Autorité environnementale

**Avis délibéré de l'Autorité environnementale
sur l'extension et la modernisation du terminal
T1 de l'aéroport de Marseille Provence (13)**

n°Ae: 2019-62

Figure 5 : Scénarios "projet" tels qu'ils sont considérés dans le dossier (source : étude d'impact) [NB : PMTC signifie part modale des transports en commun]

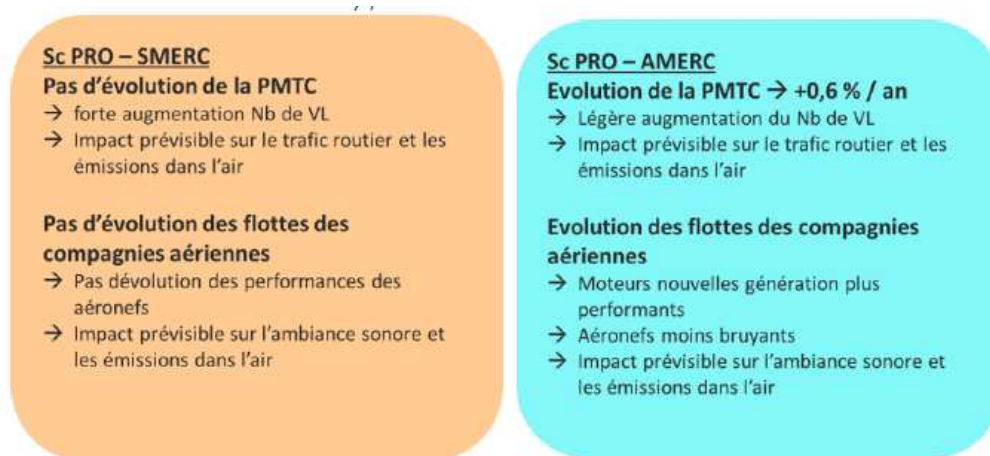
La comparaison se fait alors en comparant l'un ou l'autre des scénarios projet avec le scénario de référence. Le scénario « principal » (notamment utilisé dans l'évaluation socio-économique) est le scénario avec prise en compte des « mesures ERC ».

En réalité, le dossier souffre d'une mauvaise compréhension du concept de mesures ERC et regroupe sous ce terme des notions très différentes :

L'Ae rappelle d'une part que seules les mesures correspondant au premier point doivent être considérées comme des mesures ERC, au sens du code de l'environnement, et d'autre part que les mesures ERC n'ont théoriquement aucune influence sur la définition des scénarios d'étude. Cette interprétation erronée a des conséquences significatives sur l'ensemble du dossier, et en particulier sur la construction des scénarios d'étude des impacts.

Il apparaît donc nécessaire de procéder à une reprise intégrale de la définition des scénarios d'études, en veillant à ce que leur contenu soit clairement défini, ce qui n'est pas toujours le cas actuellement¹⁹, et de reprendre en conséquence l'ensemble des parties du dossier affectées par cette erreur.

- ***de reprendre la définition du scénario de référence et du scénario de projet en intégrant au scénario de référence l'ensemble des évolutions attendues de l'environnement en l'absence de mise en œuvre du projet, puis de décrire en détail ces deux scénarios ;***

- *de reprendre sur cette base les parties du dossier qui dépendent directement de ces scénarios, et notamment celles relatives aux trafics, au bruit, à la qualité de l'air, aux émissions de gaz à effet de serre, et à l'évaluation socio-économique,*
- *de revoir la liste des mesures d'évitement, de réduction et de compensation présentées en ne présentant comme telles que celles sous la responsabilité du maître d'ouvrage en lien avec le projet soumis à enquête publique, et d'en ajouter de nouvelles adaptées aux impacts du projet ainsi définis.*

Figure 6 : Scénario d'évolution du trafic aérien, avec mise en œuvre du projet (source : dossier)

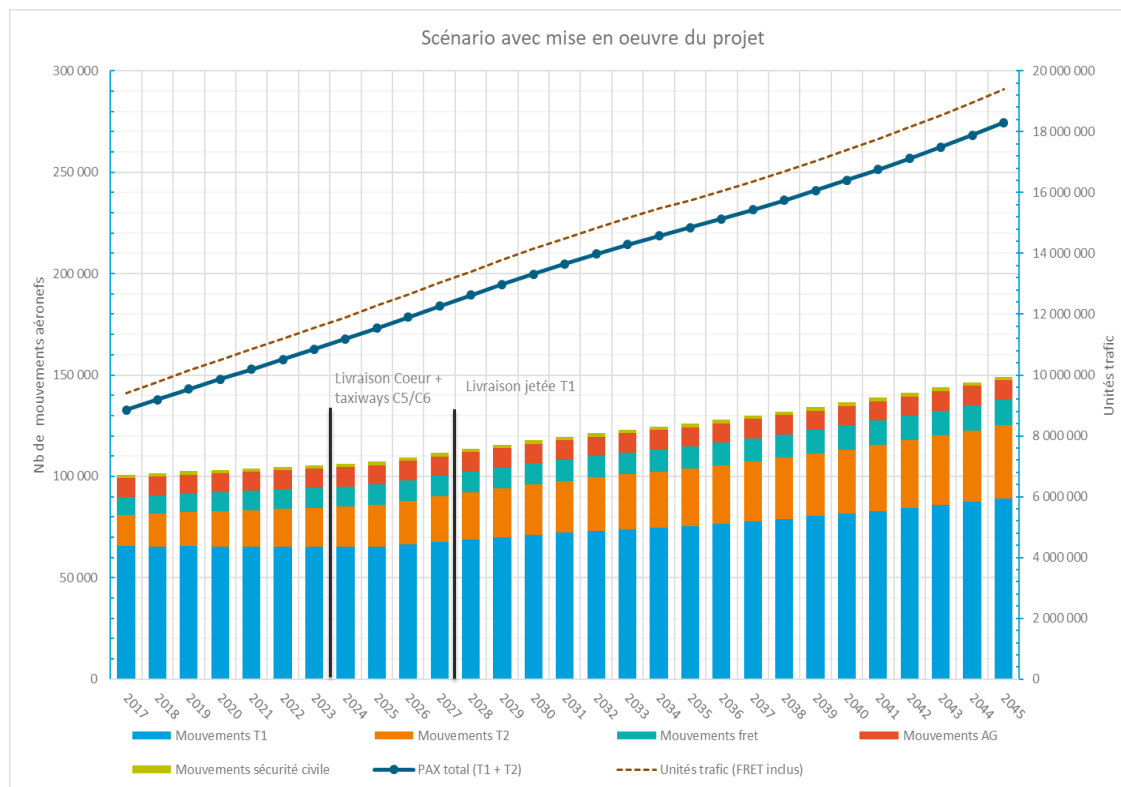
Les résultats de ce scénario devraient être commentés sur plusieurs aspects :

- l'analyse des mouvements du T1 en scénario projet montre une stagnation entre 2017 et 2025, avant de connaître une forte croissance à partir de 2026, qui serait due à la première phase du projet ; durant cette même période, le scénario de référence ne modélise aucune évolution du nombre de mouvements. Il conviendrait de décrire plus précisément les résultats sur la période 2017 – 2027

- l'étude d'impact présente un graphique d'évolution de l'empont moyen avec le projet, marqué par une croissance forte dans les premières années (jusqu'en 2025/2026), puis par une évolution plus faible. Ceci pourrait potentiellement expliquer le point précédent (même si l'évolution devrait théoriquement être également visible dans le scénario de référence), mais apparaît contradictoire avec l'un des objectifs de la seconde phase du projet (2027), consistant à accueillir sur la jetée de longs avions monocouloirs à grand rayon d'action.

L'Ae recommande de commenter de manière plus détaillée les scénarios d'évolution du trafic aérien, en fonction des différents projets prévus et de leurs objectifs.
